### **Bijlage 3 van de petitiegroep:** Commentaar op uitspraken van de ANWB en Veiligheidsregio.

#### Bijlage 2: Reacties ANWB en Veiligheidsregio Haaglanden

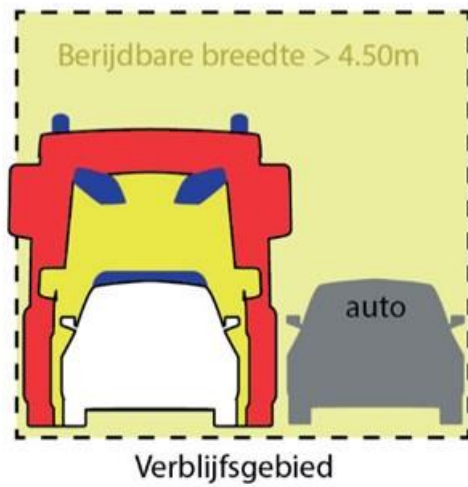
Op erftoegangswegen (de wegen binnen het verblijfsgebied) dient voldoende ruimte te zijn om hulpdienstvoertuigen doorgang te kunnen geven, waardoor **een minimale berijdbare breedte van 4.50 meter nodig is**. Dit is nuttige informatie. Eerdere verzoeken aan de gemeente om deze informatie leverden geen antwoord. Nu is duidelijk dat het ook voor de nooddiensten mogelijk is desgewenst enkele tientallen centimeters van de rijbaan af te snoepen ten behoeve van parkeerplaatsen. Dat helpt bij de instandhouding van parkeerplaatsen langs het fietspad mét behoud van het fietspad. Het huidige plan van de gemeente voorziet in het afsnoepen van circa 30 cm van het fietspad ten behoeve van parkeerplekken met een uitschieter tot 52 cm. Aangezien nu duidelijk is dat er 30 cm van de rijbaan kan worden afgesnoept hoeft er minder tot eventueel niets van het fietspad te worden afgesnoept. Het fietspad wordt op die manier desgewenst niet heringericht. Wellicht vervallen enkele parkeerplekken. Echter, door beter gebruik te maken van de ruim 20 parkeerplekken op de inritten van de woningen tussen de Admiraal Helfrichlaan en de Schouwbrug kan dit goeddeels worden opgevangen. De gemeente zal wellicht antwoorden dat men de rijbaan niet smaller kan maken. Echter, dit is een rustige woonstraat. Er is weinig verkeer. En een smallere rijbaan helpt de vaart eruit te halen, hetgeen precies is wat men wil. Dit zou maatwerk zijn. Wij zijn niet per se voor déze oplossing maar het geeft nogmaals aan dat er oplossingen zijn om het fietspad te behouden. De doorgangshoogte moet minimaal 4.20 meter zijn. Er dient rekening gehouden te worden met de draaicirkel van de voertuigen en de hiermee gepaarde rijcurve en sleeplijn. Als richtlijn voor verharding geldt een totaal gewicht van 30 ton en een asbelasting van 11,5 ton.

Verkeersdeelnemers dienen uit te kunnen wijken om het hulpdienstvoertuig passeerruimte te geven, zie onderstaande afbeelding

Ik kan dan ook niet akkoord gaan met de door jou (petitiehouders, red) voorgestelde restruimte van 2,8 meter en ik adviseer negatief in deze. Dit begrijpen wij.

Als er een rijbaan van 4,8 meter komt ben ik ook akkoord.
